**AVIS RELATIF À LA PROTECTION
CONTRE LES EVENTUELS EFFETS NOCIFS ET NUISANCES
PROVOQUÉS PAR LES RAYONNEMENTS NON IONISANTS
GÉNÉRÉS PAR DES ANTENNES ÉMETTRICES STATIONNAIRES**

Commune : CHARLEROI - Exploitant : PROXIMUS

Référence exploitant : 71PHL_00

Rapport n° 2850 / 2025

Figure 1 : Vue en plan des lieux de séjour et des points de contrôle

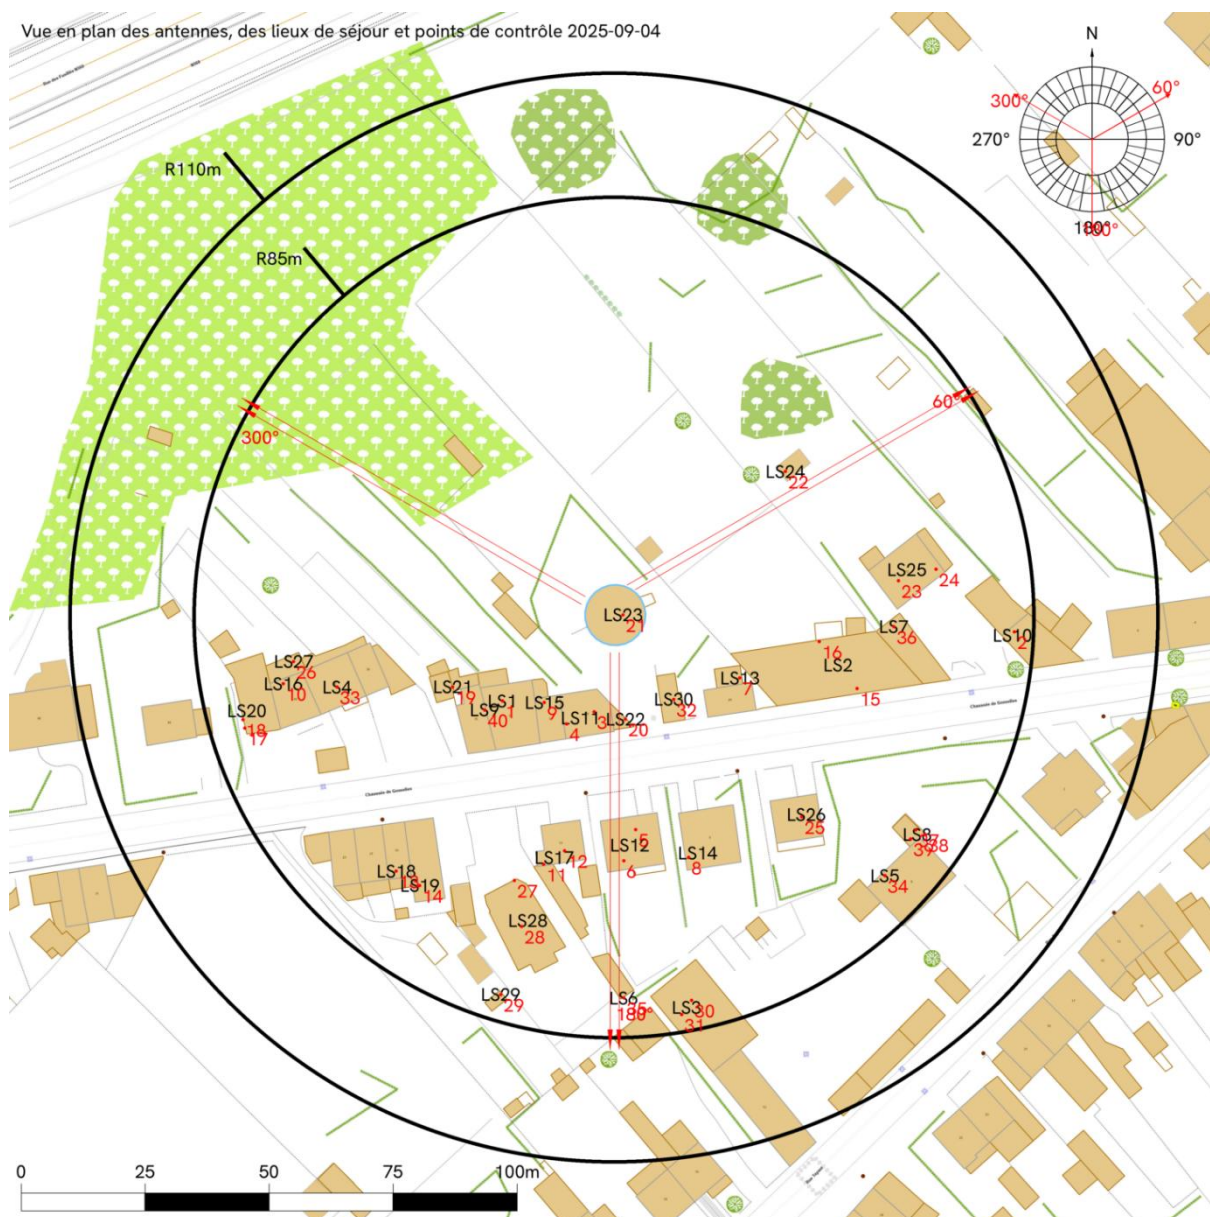
Les fréquences d'émission, la puissance rayonnée par chacune des antennes et leur gain permettent de déterminer le rayon de la zone à analyser. Tout dépassement de la limite par installation est exclu en dehors de cette zone. Le tableau 2 reprend les 35 LS² pour lesquels l'indice d'exposition est le plus élevé. Les différentes colonnes indiquent :

- le numéro du point de contrôle repris sur un des plans de la figure 1;
- le numéro du LS dans lequel se trouve le point de contrôle de la 1^{ère} colonne ;
- l'atténuation d'obstacle prise en compte pour le calcul de l'indice d'exposition dans le LS ;
- le résultat du calcul de l'indice d'exposition.

En ce qui concerne les antennes de l'installation mentionnées dans le tableau 1, la distance maximale à laquelle la limite pourrait être atteinte, à l'extérieur, est égale à 98,0 m. S'il n'y a pas de LS à une distance inférieure, les antennes respectent forcément la limite d'immission.

Dans le cas des LS situés à l'intérieur des bâtiments, une atténuation d'obstacle est prise en compte et il en résulte que la distance maximale à laquelle la limite pourrait être atteinte se réduit à 71,5 m.

Les résultats de l'évaluation décrite au paragraphe 4 indiquent que les antennes émettrices stationnaires de l'installation faisant l'objet du présent avis ne produisent pas, dans un lieu de séjour, un rayonnement électromagnétique maximum supérieur aux limites fixées à l'article 4 du décret.

Figure 2 : Vue en plan des installations d'antennes dans un rayon de 300 mètres autour de l'installation faisant l'objet de la demande d'avis

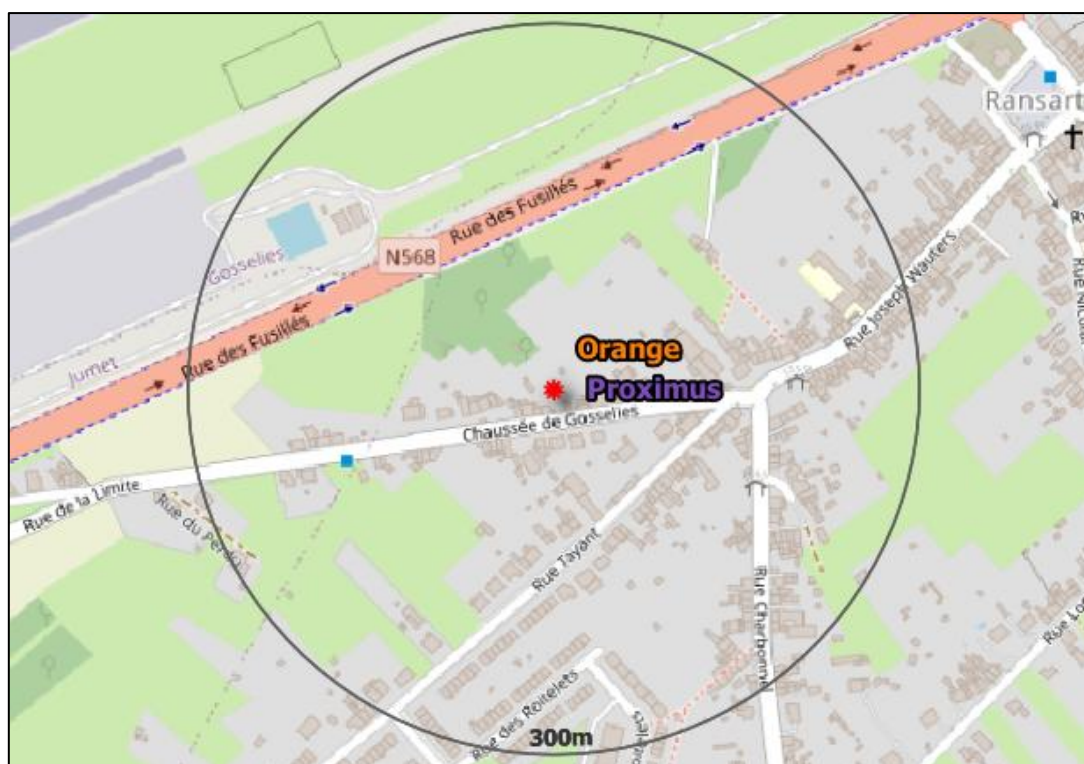
Le plan en projection verticale de la figure 2 indique la localisation des installations d'antennes émettrices stationnaires visées par le décret et situées dans un rayon de 300 mètres autour de l'installation référencée dans le paragraphe 2 et localisée au centre du cercle. Les données de localisation de ces antennes et les avis correspondant sont accessibles via le cadastre en ligne des antennes émettrices stationnaires⁸. Les installations prises en compte dans l'évaluation du respect de la limite cumulative sont les installations d'antennes émettrices déclarées en service par l'exploitant à la date du présent avis, à l'exception de l'installation référencée dans le paragraphe 2 et éventuellement d'autres installations ayant fait l'objet d'une demande d'avis à la même date et qui sont situées à l'intérieur de la zone de 300 mètres de rayon.

- a) il y a au plus 4 installations d'antennes émettrices stationnaires présentes dans la zone d'évaluation de 300 mètres de rayon représentée dans la figure 2, y inclus l'installation référencée dans le paragraphe 2 : la limite cumulative définie à l'article 4, §2 du décret est nécessairement respectée dans les lieux de séjour à l'intérieur de la zone d'évaluation de 300 mètres de rayon ;

- b) il y a exactement 5 installations d'antennes émettrices stationnaires présentes dans la zone d'évaluation de 300 mètres de rayon représentée dans la figure 2, y inclus l'installation référencée dans le paragraphe 2 et il existe, pour 3 ou 4 de ces installations, un avis attestant le respect de la limite abrogée de 3 V/m : la limite cumulative définie à l'article 4, §2 du décret est nécessairement respectée dans les lieux de séjour à l'intérieur de la zone d'évaluation de 300 mètres de rayon ;

- c) dans tous les autres cas, il a été vérifié que la limite cumulative définie à l'article 4, §2 du décret n'est pas dépassée dans les lieux de séjour sur base du nombre d'installations localisées dans la zone d'évaluation de 300 mètres de rayon représentée dans la figure 2, de leur localisation ainsi que des données inscrites dans la figure 1 et au paragraphe 4 du présent avis et dans les avis attestant le respect de la limite par installation ou de la limite abrogée de 3 V/m relatifs aux autres installations reprises dans la figure 2.

Compte tenu des considérations ci-dessus, il apparaît que l'intensité du rayonnement électromagnétique généré, dans les lieux de séjour situés dans un rayon de 300 mètres autour de l'installation référencée dans le paragraphe 2, par l'ensemble des antennes émettrices stationnaires de l'ensemble des exploitants du même site d'antennes émettrices stationnaires respecte la limite fixée à l'article 4, § 2 du décret.
